**Dossier d'autorisation environnementale**  
**Carrière de gypse de Vaujours – Guisy**  
sur les communes de Vaujours et Coubron, en Seine-Saint-Denis (93)

**MEMOIRE EN REPONSE**

**Enquête publique**  
**du 14 novembre 2022 au 07 janvier 2023**

**10 février 2023**

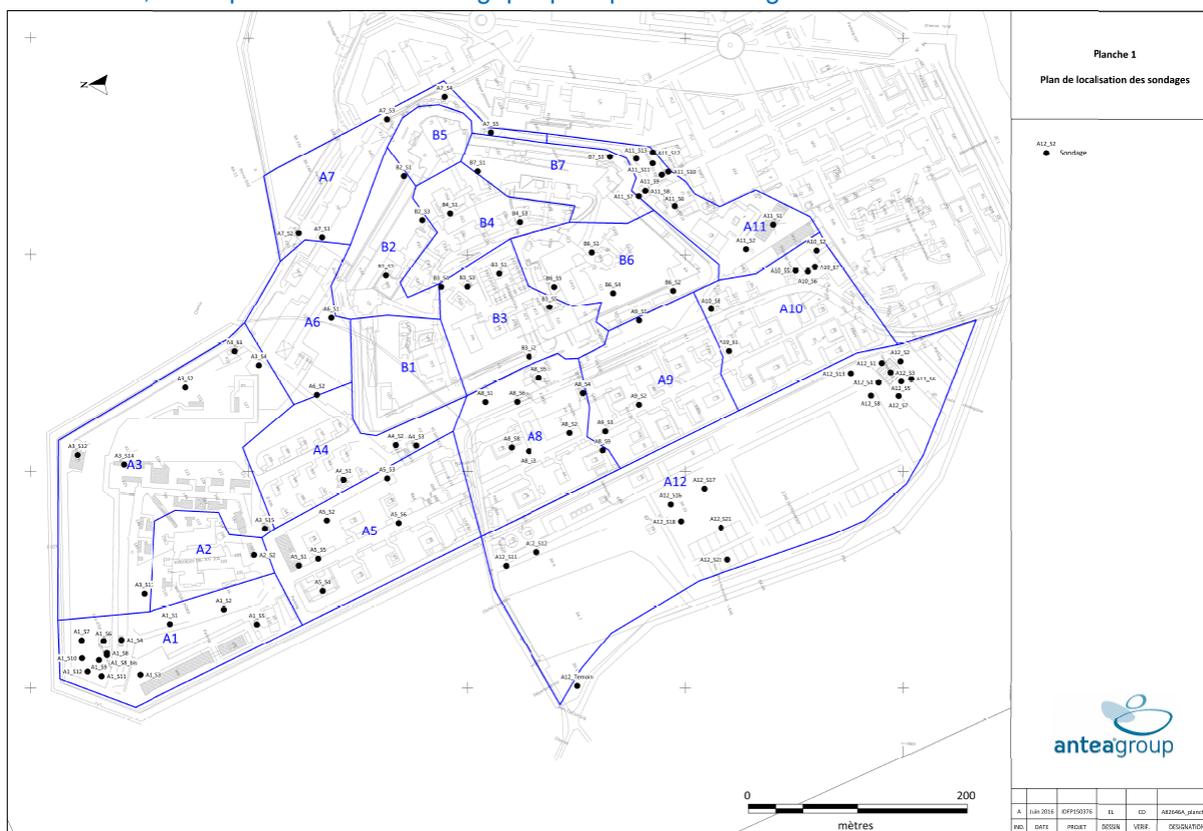
**Question n°11 : Pouvez-vous nous confirmer que le maillage tel que prévu dans le dossier, vous permettra bien de détecter une éventuelle pollution radiologique ?**

Préalablement aux opérations de terrassement, **un maillage de 30 m \* 30 m des zones à terrasser** sera mis en place. Chaque maille fera l'objet d'un sondage au centre de la maille jusqu'aux argiles vertes, avec prélèvement d'échantillon de sols par horizon pédologique ou par couche lithologique similaire.

Dans tous les cas, un échantillon ne représentera jamais plus de 3 m d'épaisseur de terrain en place.

FIGURE 19 : LOCALISATION DES PIÉZOMÈTRES PLACOPLATRE AU 1/12 000

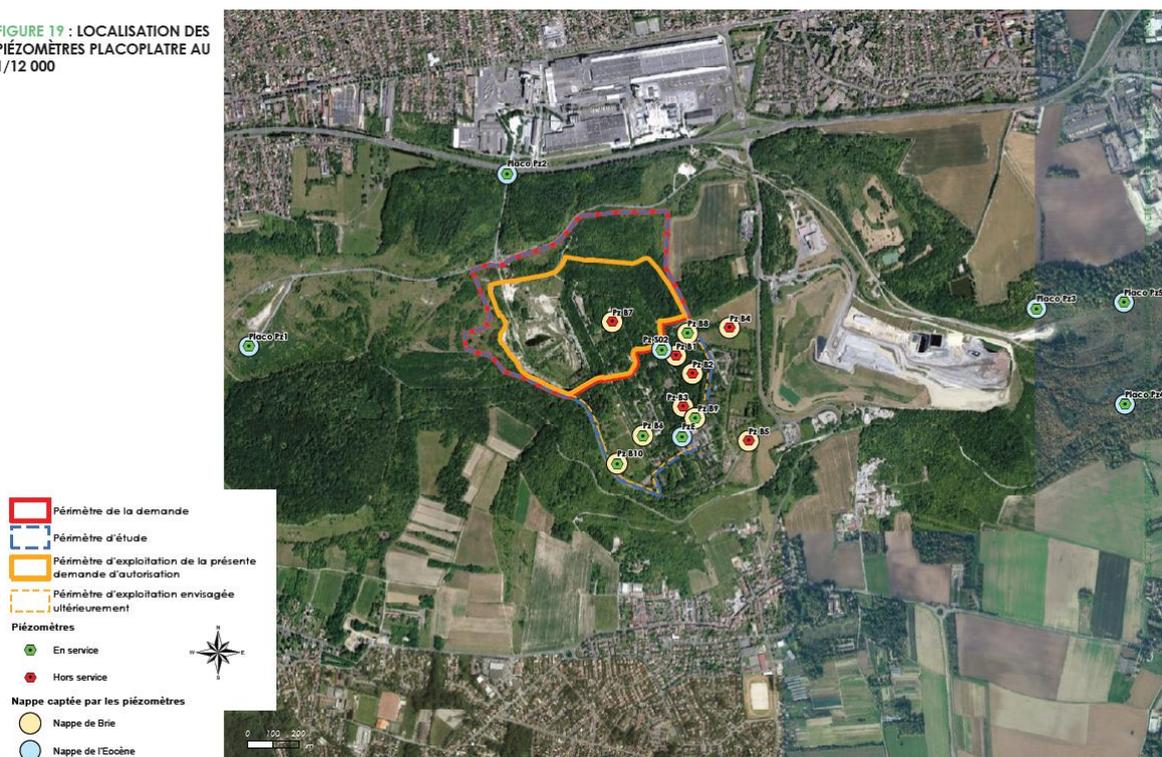
**Question n°19 : Quel dispositif de suivi est prévu pour contrôler les eaux souterraines, et quel organisme sera chargé de sa surveillance ?**

**Question n°20 : L'implantation de nouveaux piézomètres, au fur et à mesure de l'avancée de l'exploitation, est-elle prévue au projet ?**

Le réseau de surveillance est donc constitué des ouvrages suivants :

- Fort de Vaujours :
  - Piézomètres PzS02 et PzE (nappe de l'Eocène supérieur)
  - Piézomètre PzB6 (nappe des Calcaires de Brie)
  - Conformément aux recommandations de la synthèse hydrogéologique (O. GRIERE, 2017), 3 nouveaux piézomètres PzB8, PzB9 et PzB10 (nappe des Calcaires de Brie)
  - Source des malades et Fosse d'Aiguisy
- Carrière Placoplatre de Coubron à Vaujours :
  - Piézomètres Pz1 bis et PzB2 (nappe des Calcaires de Saint-Ouen)
- Carrière Placoplatre de Le Pin- Villeparisis-Villevaudé :
  - Piézomètres Pz3 bis, Pz4 ter, Pz5, Pz6, Pz7 et Pz8 bis (nappe des Calcaires de Saint-Ouen)
  - Bassin Est et bassin Ouest

L'ensemble du réseau piézométrique du fort de Vaujours en place depuis 2015 est visible sur la figure fournie en réponse à la question précédente. Les piézomètres PzB8, PzB9 et PzB10 ont été mis en place en janvier 2018 à la demande de l'hydrogéologue expert mandaté par la CSS.

**Ce réseau de piézomètres sera préservé et permettra de poursuivre le suivi de ces mêmes piézomètres tout au long de l'exploitation et de la remise en état de la carrière.** **Il n'est donc pas nécessaire d'implanter de nouveaux piézomètres dans le cadre du dossier déposé.**

Figure 62 : Couverture des sols dans le bassin versant intercepté par la carrière – Année T0 + 5 ans

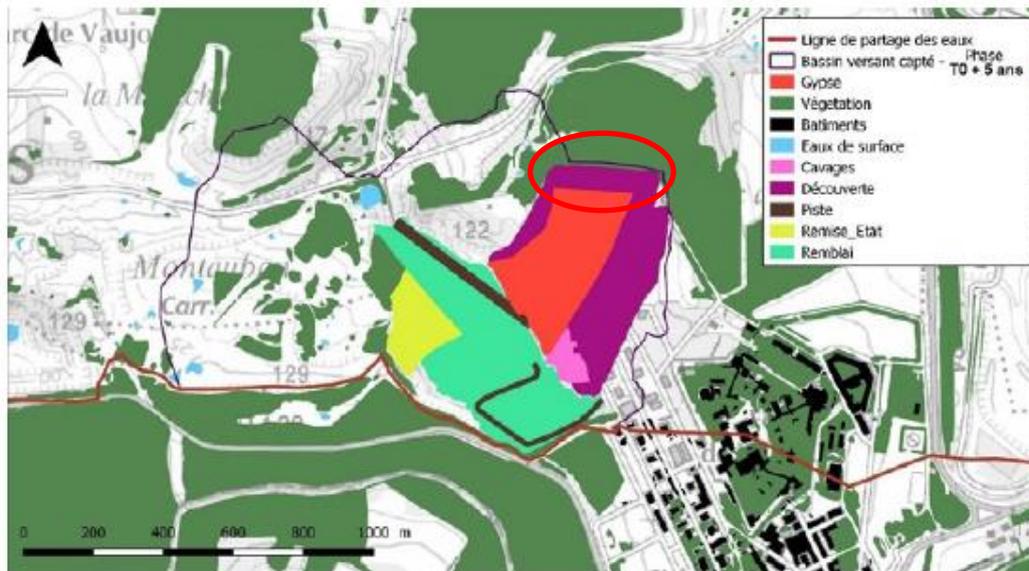
**Question n°23 : Pourquoi n'avez-vous pas pris en compte ces données d'entrée pour les intégrer à l'étude hydraulique ?**

La carte ci-dessous illustre par exemple l'état initial avec présence des 5,65 ha de boisement :

Quant à la phase T0+ 5 ans ci-dessous, elle montre qu'une partie des 5,65 ha est défrichée et apparaît en couleur violette (découverte).

**FIGURE 31 : COUPES TOPOGRAPHIQUES DU MODÈLE PROJETÉ**

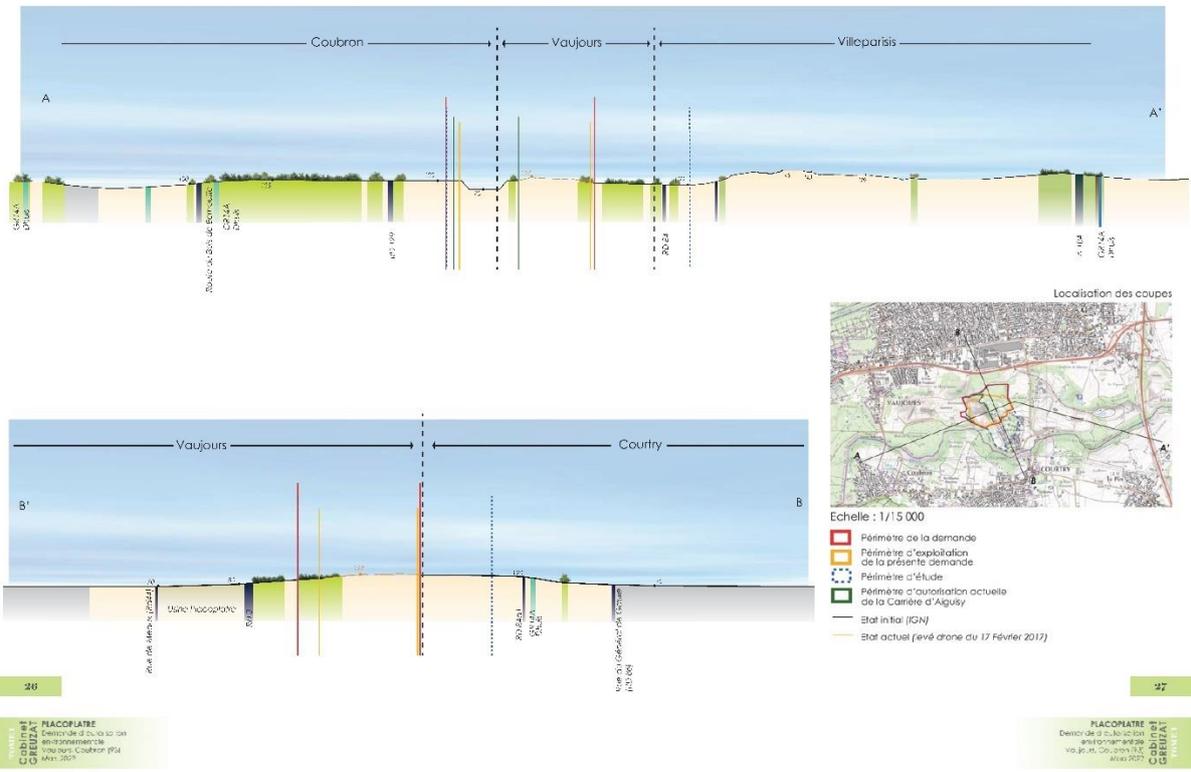
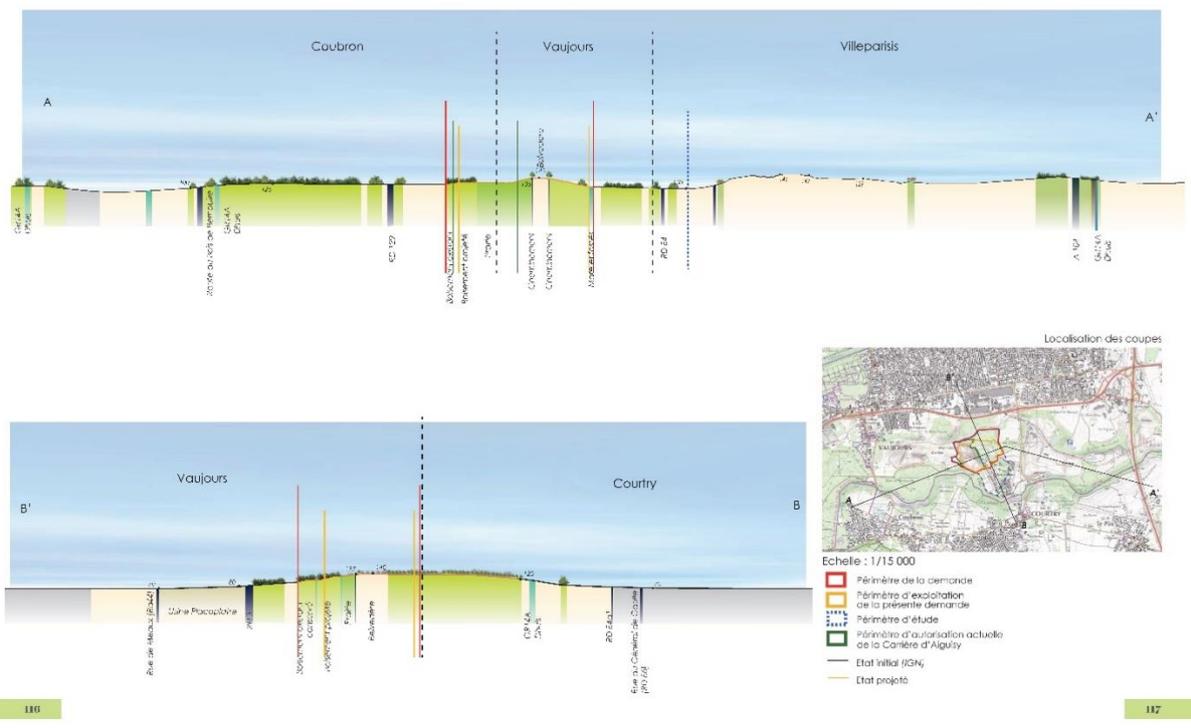
**Question n°31 : Dans le cadre du réaménagement proposé, est-il prévu de reproduire exactement la topographie actuelle du site ?**

**Le réaménagement de la carrière propose une topographie du site qui n'est pas identique à l'existant mais similaire, et qui se veut proche de la topographie originelle comme l'illustrent les plans topographiques ci-après qui donnent à lire le paysage identitaire de la butte tout en laissant la trace des éléments d'histoire.**

**Ce choix permet d'assurer une remise en état des terrains après exploitation avec une cohérence topographique, que ce soit dans le cas d'une exploitation sur le périmètre ICPE uniquement ou dans celui d'une exploitation sur l'ensemble du périmètre d'étude.**

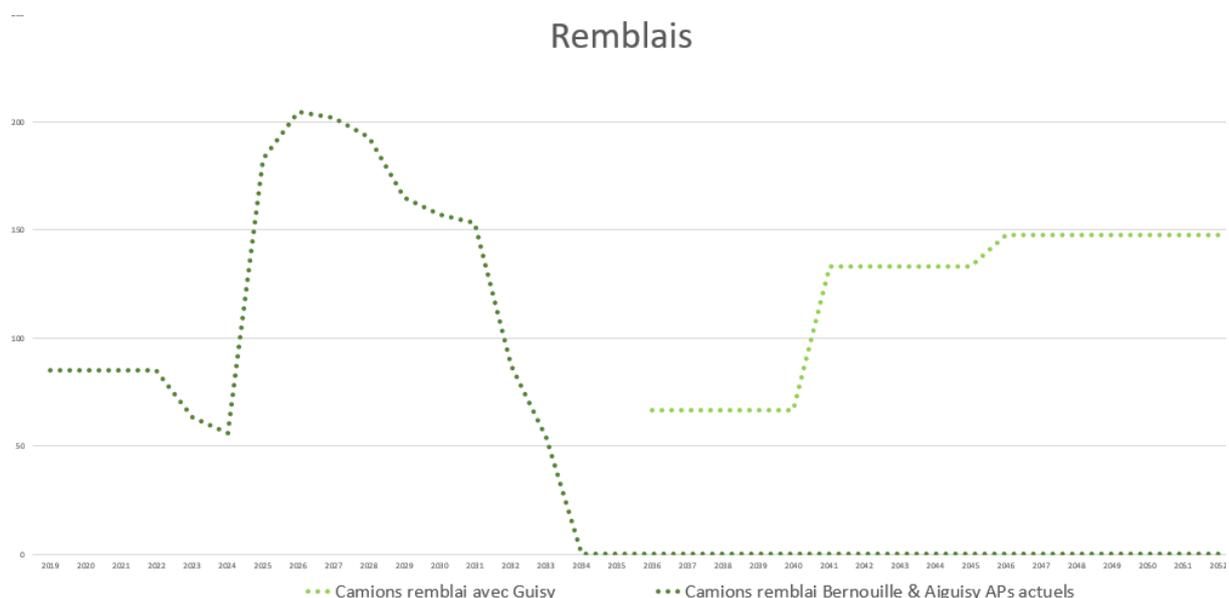
**Question n°34 :** Dans un premier temps, en cas d'exploitation à ciel ouvert, le déplacement des terres de découvertes se feront en interne vers la fosse d'Aiguisy, mais à un moment pour combler la fosse nouvellement créée des remblais extérieurs seront nécessaires, sachant que les travaux du GPE seront à ce moment en phase terminale, pouvez-vous préciser combien de camions journaliers seront nécessaires et d'où ils viendraient ?

La figure ci-dessous (question n° 35) illustre le nombre théorique de camions nécessaires au transport des remblais pour les différentes carrières.

La courbe pointillée vert clair indique le rythme des apports de remblais externes nécessaire au comblement de l'exploitation de Vaujours-Guisy.

**On note que ces apports externes n'interviendront qu'à partir de 2036, à un rythme modéré de l'ordre de 67 camions / jour sur les 5 premières années, puis à un rythme plus soutenu entre 2041 et 2052 (133 à 148 camions /jour), soit après la fin de l'extraction du gypse.**

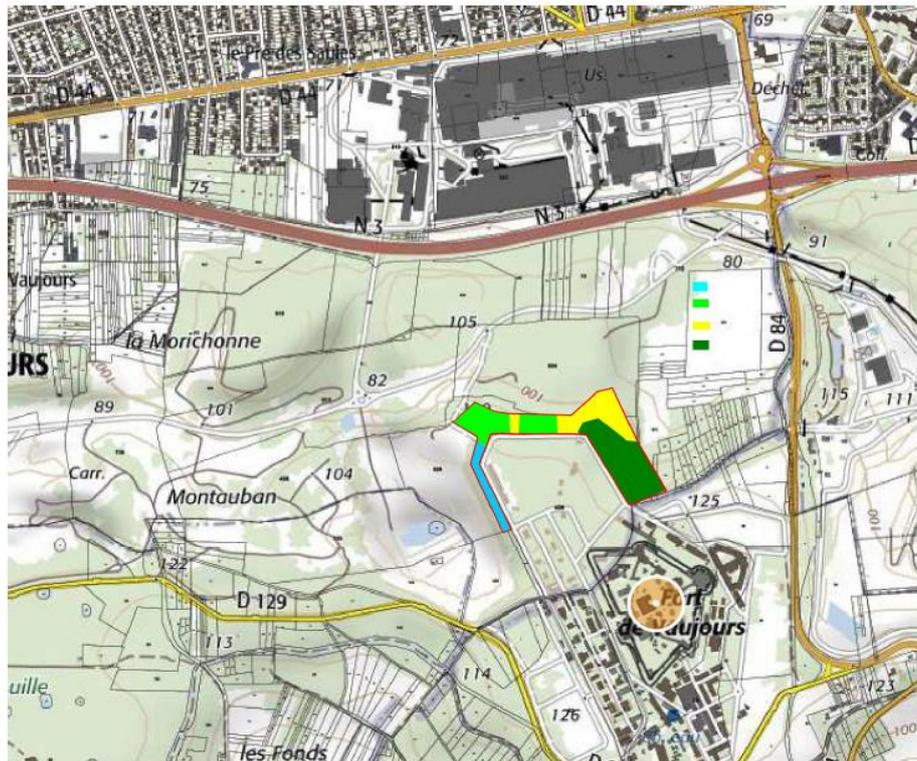
**Question n°38 :** Pourriez-vous préciser l'histoire du site boisé de 5,65Ha, ainsi que la nature et la qualité du boisement impacté ?

**La bandelette Sud et la partie Est du boisement sont donc présentes depuis plus de 60 ans alors que la partie au Nord a été défrichée, remblayée et replantée par les exploitants antérieurs, il y a environ 40 ans.**

**FIGURE 21**  
**CARTE DES ZONES À RISQUES DES SCÉNARIOS E1, E2 ET E3**  
 AU 1/7 500

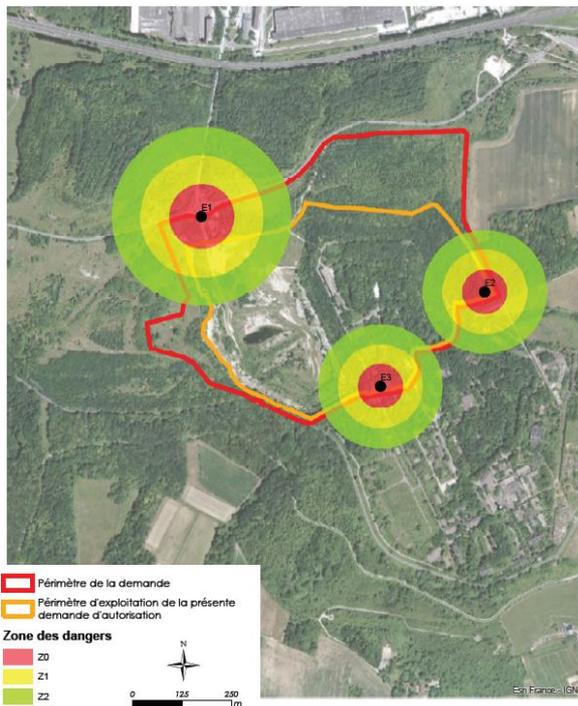
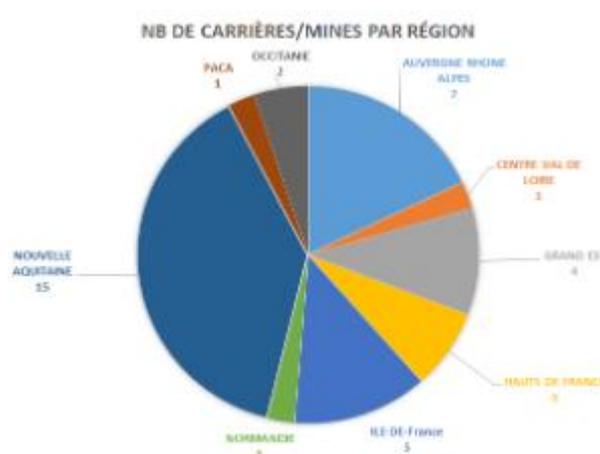
**Question n°45 :** Sur les tirs de mines éventuelles pour une exploitation à ciel ouvert, quelles réponses pouvez-vous donner ? sur leurs utilisations ? Leurs risques ? leurs conséquences éventuelles sur votre personnel ?

La modélisation nous permet de caractériser la gravité des scénarios avec plus de précision. Étant donné le nombre de personnes impactées, la gravité importante sera retenue pour les scénarios E1, E2, E3, E2 bis et E3 Bis.
